### 新北市都市計畫委員會第 9 次專案小組研商會議紀錄

時間：107 年 10 月 23 日(星期四)上午 9 時 30 分

一、路線段變 1 案、LG15 站變 3 案原則通過，LG17 站變 8 案出入口 B 依人陳建議調整位置通過(詳表 1、表 2、圖 1、圖 2、圖 3)。

圖3 「變更樹林都市計畫(配合捷運萬大-中和-樹林線第二期路線)(部分第一種住宅區為捷運開發區及部分第一種住宅區、農業區、學校用地、鄰里公園兼兒童遊樂場用地為捷運系統用地及部分公園用地為公園兼捷運系統用地及部分污水處理場用地為污水處理場用地兼捷運系統用地)

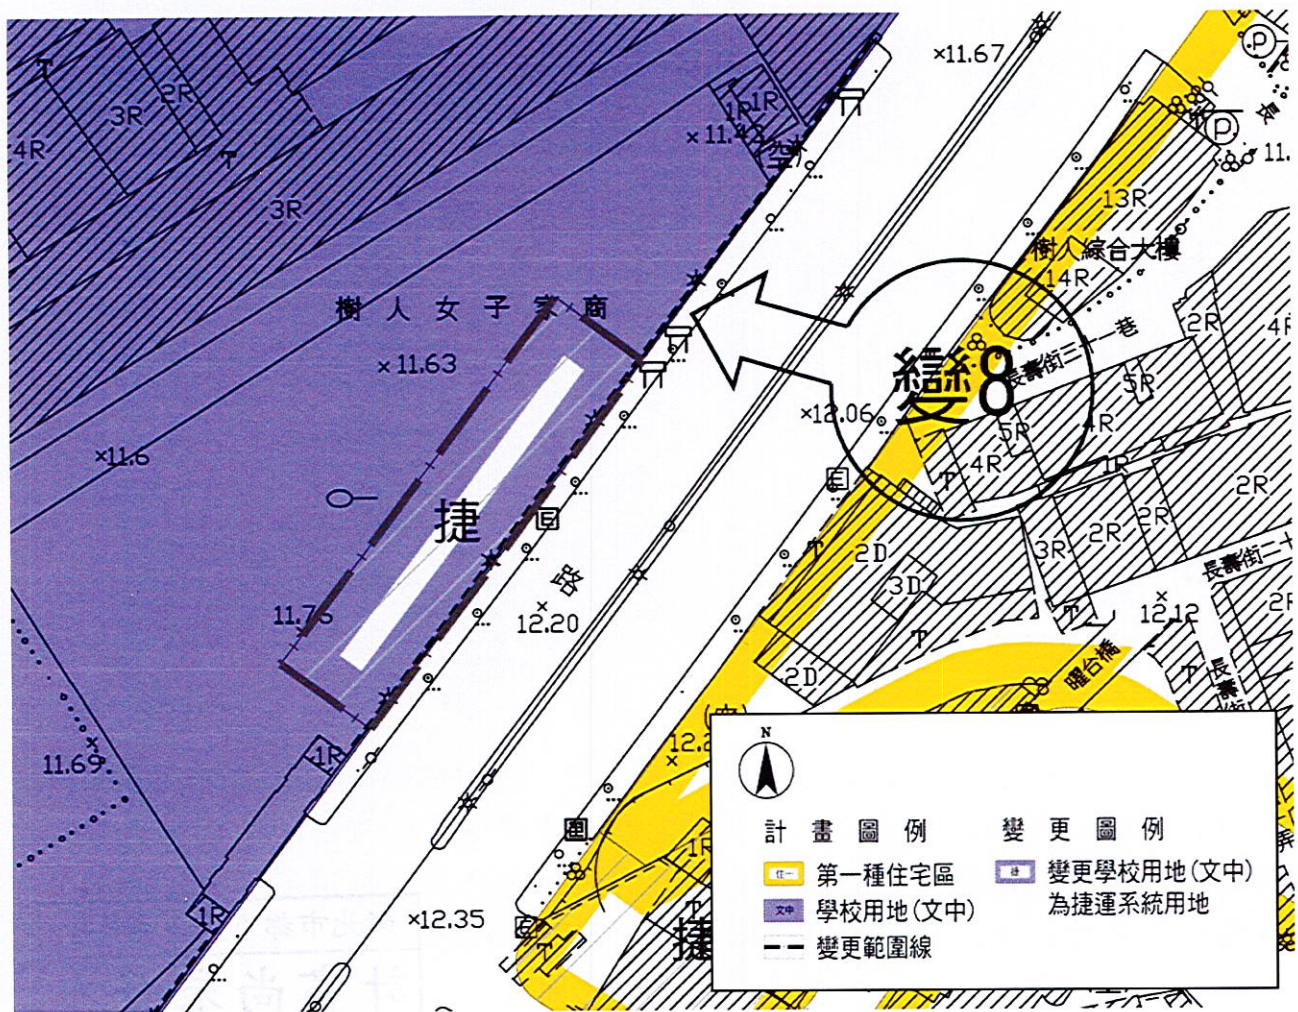
感謝委員會同意本校提出 LG17 站出入口 B 平移的方案，惟替選方案將使車站站體增長，將覆蓋本校校門口範圍，請相關單位再行考量。

編號	陳情人	陳情位置	陳情理由及建議事項	市都委會專案小組初步建議意見	備註
27	財團法人新北市私立樹人高級家事商業職業學校	備內段 381 地號等 15 筆土地、新北市樹林區大安路 216 號 (LG17 站變 8 捷運系統用地)	<ol style="list-style-type: none"> <li>1. 目前樹人家商師生人數超過 3000 人，原用地出入口位置離升旗台僅 10m，學校每日朝會及學校大型集會腹地不足。</li> <li>2. 現規劃出入口位置與學校教室僅 14m，乘客出入勢必會干擾學生上課，影響教學品質。</li> <li>3. 原規劃位置造成學生之活動空間零散及影響動線，空間使用上相當不便利。</li> <li>4. 綜合上述陳情理由，目前規劃出入口位置將造成學校師生進出安全、集會腹地不足、噪音干擾、學生活動空間零散等問題，學校教育環境必遭受相當大的衝擊，故捷運出入口必須變更位置以減少捷運設施對學校環境的影響及保障校內師生安全、教學品</li> </ol>	酌予採納。

編號	陳情人	陳情位置	陳情理由及建議事項	市都委會專案小組初步建議意見	備註
			質及受教權利。 建議： 1. 原捷運站體不動(LG17)。 2. 樹人家商側之出入口用地範圍往西南向平移 18m 與捷運站體切齊(如後附圖)。 。		
28	立法委員蘇巧慧	(LG17 站變 8 捷運系統用地)	爰受有地方民眾之陳情，針對捷運「萬大-中和-樹林線第二期路線」中，站體編號 LG17 之計劃中出入口 B，建請宜於該校用地內另為平移至適當處，以兼顧該校校地利用之便利性及疏散車站人潮順暢與安全性，懇請貴機關卓參相關意見，惠予研議可行性及改善對策為禱，請查照。 1. 依據地方民眾之陳情內容辦理。 2. 據陳，捷運「萬大-中和-樹林線第二期路線」中，站體編號 LG17 之計畫中出入口 B，因其位於樹人家商校地範圍內，恐因其距離校內升旗平臺處過近，造成學生與乘客出入動線不便，及有礙人潮之疏散效率，有公安之疑慮。 3. 該校建請宜於該校用地內另為平移至適當處，以兼顧該校校地利用之便利性及疏散車站人潮順暢與安全性。 4. 懇請 貴機關卓參相關意見，惠予研議可行性及改善對策。	併人陳 27 案。

編號	位置	變更內容		變更理由	市都委會專案小組初步建議意見	備註
		原計畫(公頃)	新計畫(公頃)			
1	溪城路西側與環漢路四段交叉口	污水處理場用地(0.11)(以區段徵收方式開闢)	污水處理場用地兼捷運系統用地(0.11)(排除區段徵收範圍)	1. 設置萬大線第二期路線高架軌道，考量公園及污水處理場已開闢，且捷運線型不涉及既有建物拆遷，爰變更為污水處理場兼捷運系統用地及公園兼捷運系統用地，以利後續開發使用。 2. 考量目前變更範圍已開闢完成做沙崙抽水站及板橋市立體育館使用，無公共設施用地取得及開闢問題，建議排除區段徵收範圍，以利後續捷運建設使用。	照案通過	
		公園用地(0.11)(以區段徵收方式開闢)	公園用地兼捷運系統用地(0.11)(排除區段徵收範圍)			
3	八德街東側鄰里公園兼兒童遊樂場用地	鄰里公園兼兒童遊樂場用地(0.19)	捷運系統用地(0.19)	設置LG15站出入口及轉乘設施等捷運相關設施，考量鄰里公園兼兒童遊樂場用地尚未開闢，屬於私人所有，爰變更為捷運系統用地，以利後續開發使用。(捷一)	照案通過	
8	大安路西側樹人家商	學校用地(0.07)	捷運系統用地(0.07)	設置LG17站出入口及轉乘設施等捷運相關設施，考量屬於私人土地，爰變更為捷運系統用	修正後通過。 依新北市私立樹人高級商業職業學校陳情意見，出入口B
